**BUND Regionalverband  
Elbe-Heide**

Lüneburg, den 11.12.2025

## **59. Änderung Flächennutzungsplans „Windpark Süderheide“ (Gemeinde Südergellersen) Beteiligung der Öffentlichkeit gemäß § 3 Abs. 2 BauGB**

Abbildung 1: Biotopverbund Wald, Ausschnitt aus dem LRP des LK LG, abgerufen am 30.11.2025

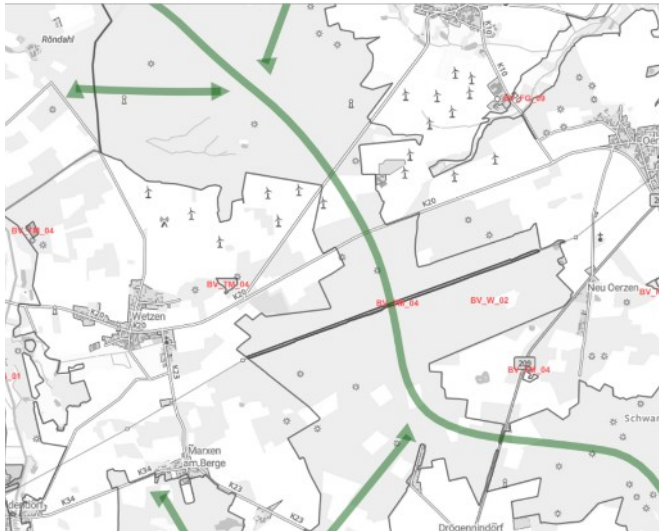
Im Landschaftsrahmenplan des Landkreises Lüneburg (LRP) wird eine bedeutsame Waldverbundachse, die sich im ausgewiesenen Biotopverbund BV\_W\_02<sup>19</sup> befindet und Wälder im Nordwesten und Südosten miteinander verbindet, unberücksichtigt gelassen (Abb. 1). Dies hat weitreichende Auswirkungen auf die Fauna. *„Angesichts der mittlerweile erkannten weitreichenden Störwirkungen von WKA insbesondere in Wäldern kann davon jedoch nicht mehr so ohne Weiteres ausgegangen werden (LEHMANN AL. 2024; REHLING AL. ET ET 2023)“*<sup>20</sup>, dass es zu keinem Nutzungskonflikt im waldbezogenen Biotopverbund kommt. Es fehlen die fachlichen Grundlagen zur Beurteilung. In den Unterlagen sind sie nicht dargelegt.

„Verträglichkeit von Windenergie mit dem Biotopverbund im Wald gegeben“ sei, ist nicht begründet. Wir zitieren dazu M. Schreiber: „Um die fortdauernde Wirksamkeit eines Korridors durch Trittschneisen und Entwicklungsflächen tatsächlich sicherzustellen, fehlen im Übrigen die fachlichen Grundlagen zur Beurteilung, jedenfalls sind sie in den Unterlagen nicht dargelegt.“<sup>21</sup>

Abbildung 2: LRT, Ausschnitt aus dem LRP des LK LG, abgerufen am 30.11.2025. In die Abb. sind die geplanten WEA in Rot eingefügt worden.

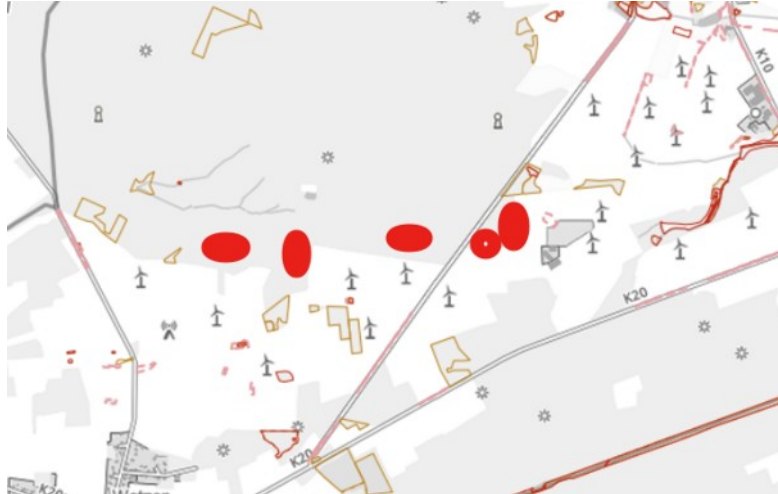
Waldflächen und benachbarte LRT werden in ihren Ökosystemleistungen nachhaltig geschädigt. Auswirkungen wurden nicht benannt.

Es werden im geplanten Änderungsbereich laut Gutachten<sup>22</sup> 10,47 ha Wald im Sinne des § 2 NWaldLG überplant. Auf Grund ihrer Größe und Baumdichte weisen diese Waldbestände nicht nur einen Naturhaushalt mit eigenem Binnenklima auf, sondern liegen auch in unmittelbarer Nähe zu den dort vorhandenen LRT, wie 9190 und 9170, die z.T. auch eine starke Abhängigkeit vom Grundwasser aufweisen (Abb.2). Laut Wald-Gutachten befinden sich 83 % der zu beanspruchenden Flächen im Trinkwasserschutzgebiet. Die Fundamente und Zuwegungen der potentiellen WKA wirken sich schädigend auf die zu schützenden Bereiche aus.

Abbildung 3: Wasserschutzgebiet, Ausschnitt aus dem LRP des LK LG, abgerufen am 30.11.2025

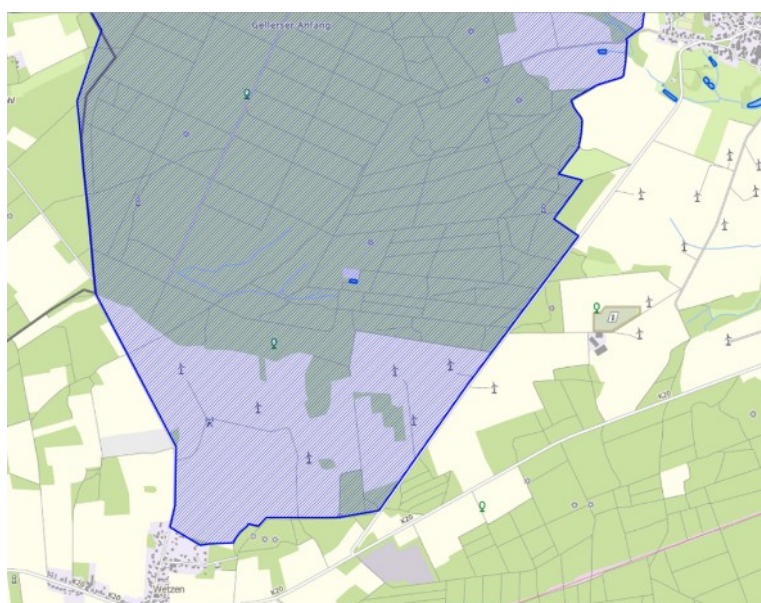
Es befinden sich WKA in einem Wasserschutzgebiet, das als Vorranggebiet Trinkwasserschutz im RROP ausgewiesen ist (siehe Abb.3). Die Bedarfe von sauberem Trinkwasser dürfen nicht gegen die Energieversorgung abgewogen werden – auch nicht im RROP. Trinkwasserschutzgebiete sind räumlich definiert und somit nicht verhandelbar.
